改善箇所説明図

基準不適合発生箇所

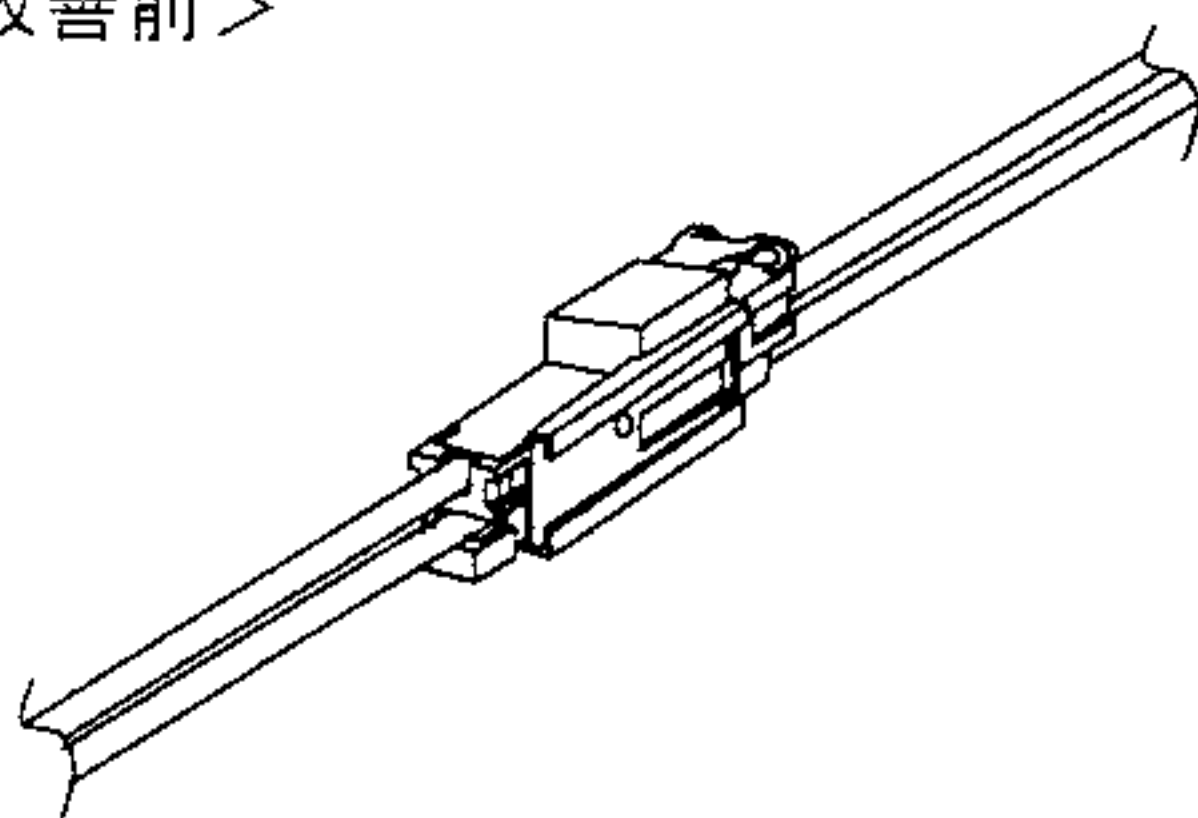
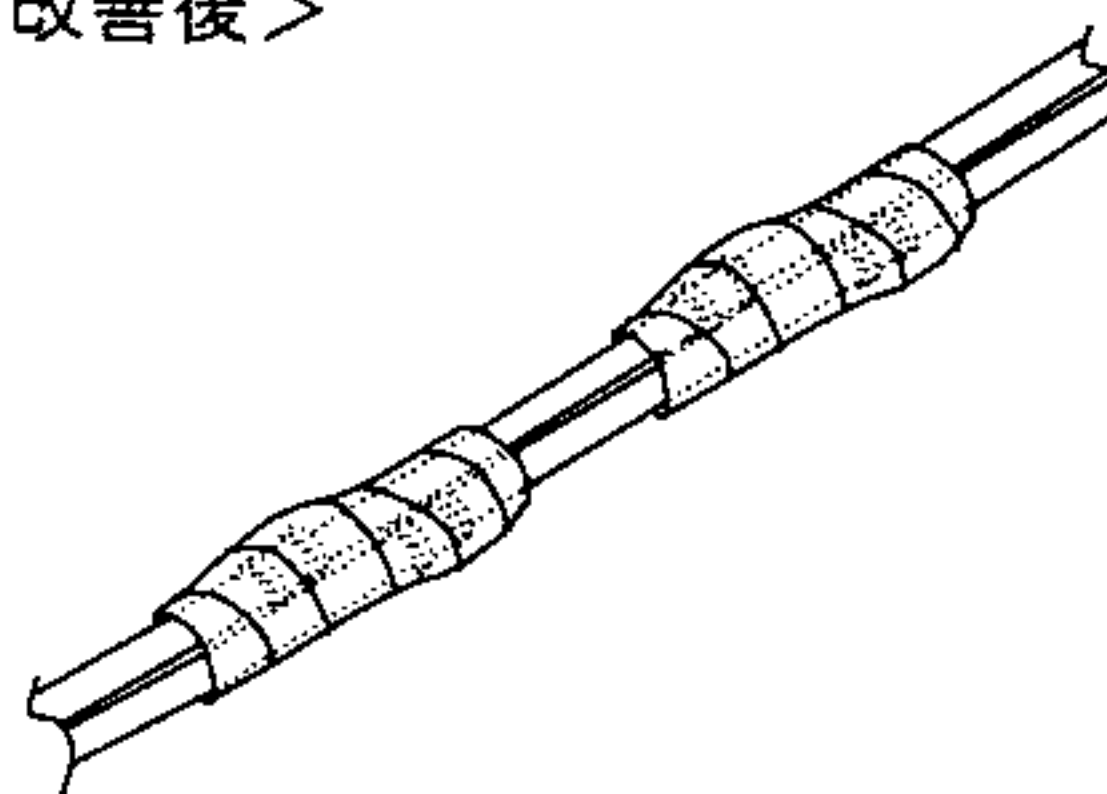
車室暖房用ヒータにおいて、ハーネスコネクタの組合せが不適切なため、経年劣化してハーネスコネクタの端子部に酸化物が発生し、発熱するものがある。そのため、そのままの状態で使用を続けると、コネクタが焼損し、最悪の場合、火災に至るおそれがある。

改善の内容： 全車両、当該配線コネクタを除去して、直結接続に変更する。

識別： ヒーターユニット本体へ黄色ペイントを塗布する
